Dibattito Pubblico  
**CIRCONVALLAZIONE  
FERROVIARIA TRENTO**

**QUADERNO  
DEGLI ATTORI**

Presentato da  
**Marco Chistè**

# OSSERVAZIONI AL PROGETTO INTEGRATO

Fig. 1. Tratto urbano ferroviario interrato e trincee di accesso.

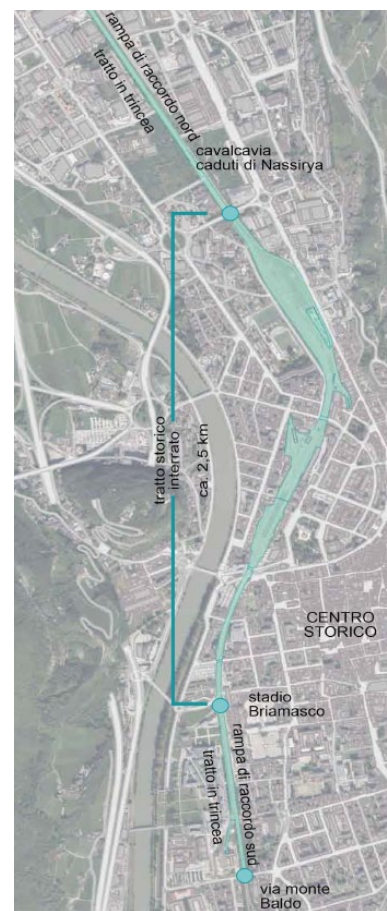
Osservando lo schema planimetrico di intervento si evince che il tratto interrato sarà compreso fra lo Stadio Briamasco e il cavalcavia detto “Caduti di Nassirya”, con una ampia zona a sud e a nord di trincea di raccordo (Fig. 1). Se la rampa a nord non presenta particolari problematiche, sorgendo parallela alla futura rampa di raccordo della nuova variante ferroviaria, la rampa a sud e in generale la scelta di interrare il tratto urbano partendo dallo Stadio Briamasco fa emergere a nostro avviso alcune criticità che vogliamo sintetizzare di seguito.

La trincea di raccordo della ferrovia storica collide con le opere di sottopasso realizzate recentemente per avvicinare e ricucire il nuovo quartiere delle Albere con la porzione est di città. In particolare se si presume che in questo tratto la ferrovia storica discenda gradualmente in pendenza costante dalla quota attuale del rilevato ottocentesco fino ad una situazione stimata di -12,00m (profondità dal piano campagna nel Progetto Integrato), risulta evidente e chiaro che la trincea venutasi a formare sarà un’ennesima barriera fra il Palazzo delle Albere e le sue Barchesse, di cui una delle due soggetta recentemente a concorso di progettazione. Sarebbe logico e decisamente auspicabile uno spostamento della trincea di raccordo di circa 400m più a sud per evitare conflitti con una zona di città in piena trasformazione, garantendo al contempo una vera ricucitura efficace con le due parti di città.

Fig. 4. Rendering di progetto della futura stazione Trento Nord, fonte RFI.

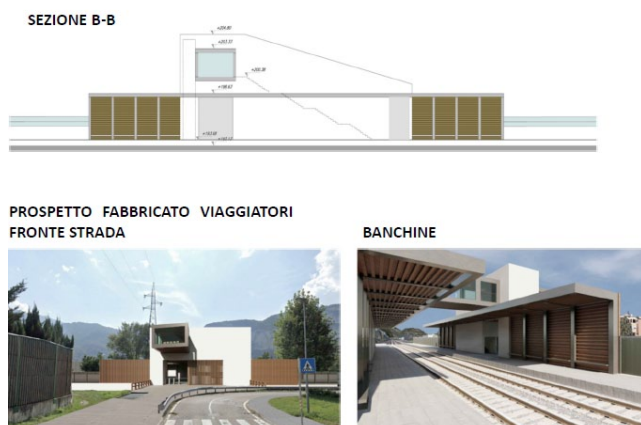
L'intervento proposto da RFI deve essere contestualizzato nel territorio, discusso e rapportato al luogo, agli accessi, alla visibilità e al sistema di interscambi (Fig. 4). L'errore da commettere è quello di prendere per buono l'intervento proposto da RFI senza una reale messa in discussione del progetto con il risultato di creare un oggetto più simile ad un edificio industriale che ad una stazione ferroviaria. Chiaramente si tratta di una bozza di indirizzo, poco approfondita, ma risulta essenziale in fase di progettazione definitiva ed esecutiva chiarire dove si trovano ad esempio gli spazi per il "Kiss&Ride" (sosta breve automobilistica per fare scendere i passeggeri), per il "Park&Ride" (i parcheggi di interscambio), le stazioni di ricarica elettriche delle E-Car, così come il parcheggio per le biciclette tradizionali e quelle elettriche. Ultima annotazione: sarebbe auspicabile un concorso di progettazione per definire gli interventi architettonici, stilistici e la tipologia delle stazioni da attuare su tutta la linea Nordus.

A titolo di esempio si veda l'intervento realizzativo della nuova stazione fieristica di Innsbruck (Fig.5), e la si metta a confronto con il progetto di RFI della stazione di Trento Nord.

Fig. 6. Schema di un possibile intervento fra gli abitati di Canova e Roncafort.

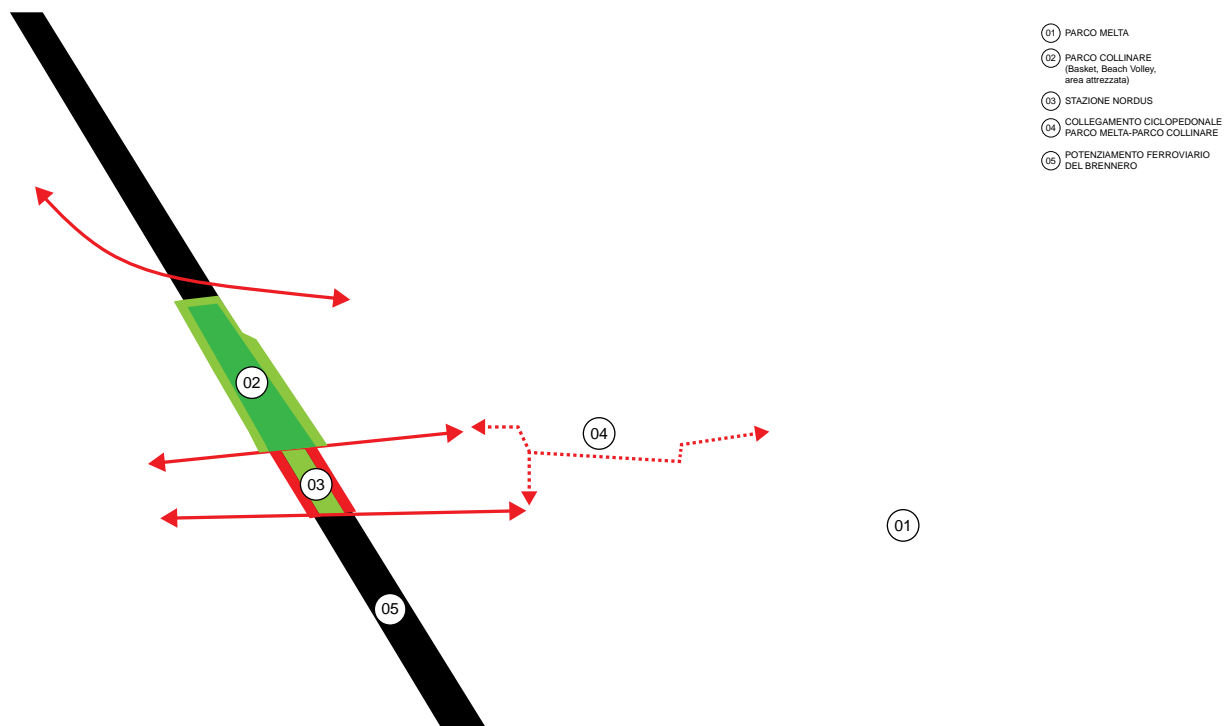
L'intervento denominato "collina di Roncafort" (in realtà "collina Canova-Roncafort" essendo a servizio di ambo i quartieri) nell'ambito del dibattito della Circonvallazione ferroviaria di Trento, può essere un'interessante soluzione per attenuare la problematica sopra esposta. Esso va però contestualizzato in una logica di sviluppo dei percorsi che colleghino capillarmente est-ovest i due sobborghi di Canova e Roncafort. Sarebbe inoltre utile che l'intervento integri un parco lineare, il quale sappia accogliere delle funzioni come piccole terrazze e affacci, attività sportive o ricreative (campi da beach volley, pallacanestro e skateboard) e non ultima la necessaria stazione Nordus a servizio. Elemento imprescindibile dell'intera "collina" è proprio la stazione a scavalco che dovrebbe ospitare idonei spazi per il transito, magari anche piccole attività commerciali, fungendo da vero e proprio attrattore per le attività localizzate sulla collina stessa. Importante in chiave di

insieme sarebbe poi il ripensamento e il miglioramento del collegamento ciclopedonale fra l'esistente parco di Melta e il nuovo parco elevato venutosi a creare fra gli abitati di Roncafort e Canova.

Si veda a titolo puramente di esempio lo schema di seguito proposto.
